Analiza združenog uzemljivačkog sustava tvornice cementa Sv.Juraj

SO2-12 Analiza združenog uzemljivačkog sustava tvornice cementa Sv.Juraj
D.Dereani, S.Vukasović, I.Zlatunić, A.Kovačević, T.Vuletić

Slika 9. Grafički prikaz usporedbe mjerene i proračunatih potencijala na točkama mjernih pravaca

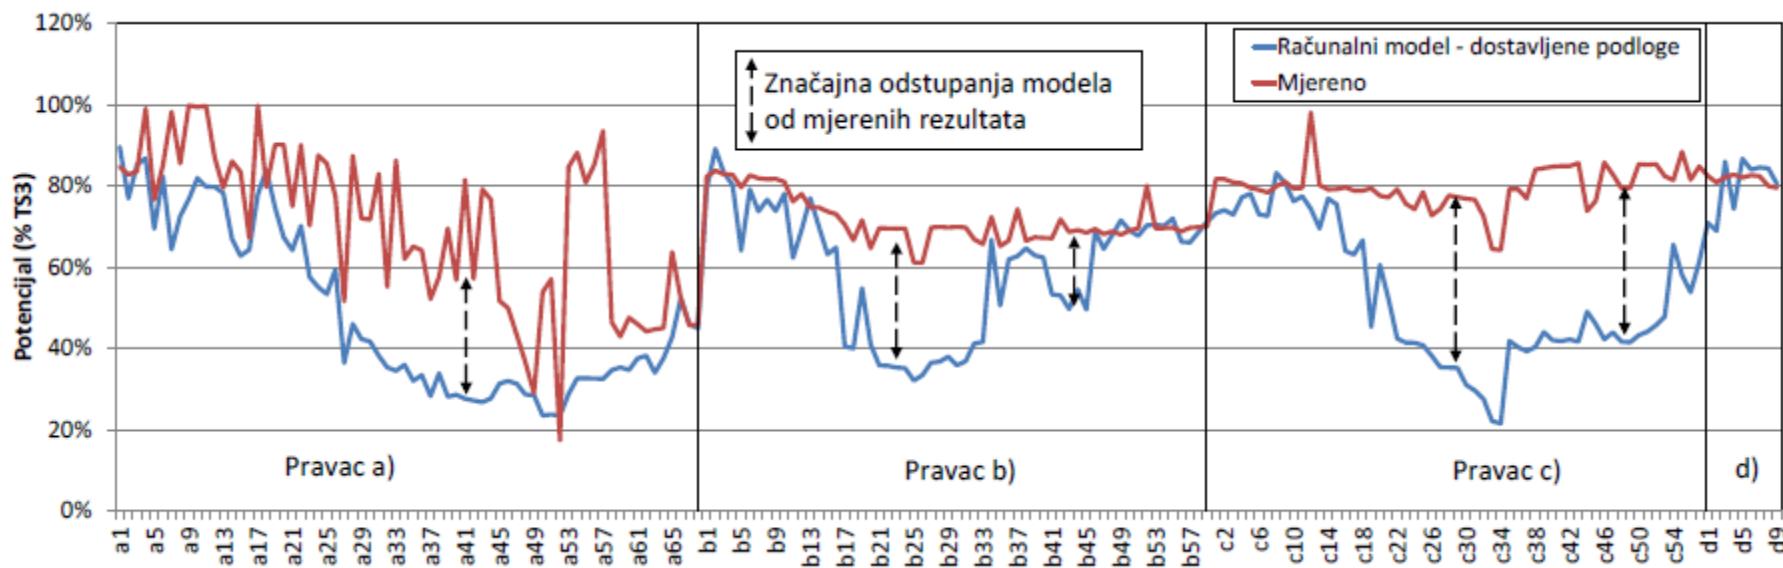
- 3.Mogu li autori pojasniti odstupanja izmjerениh i proračunatih vrijednosti potencijala prikazanih slikom 8.?
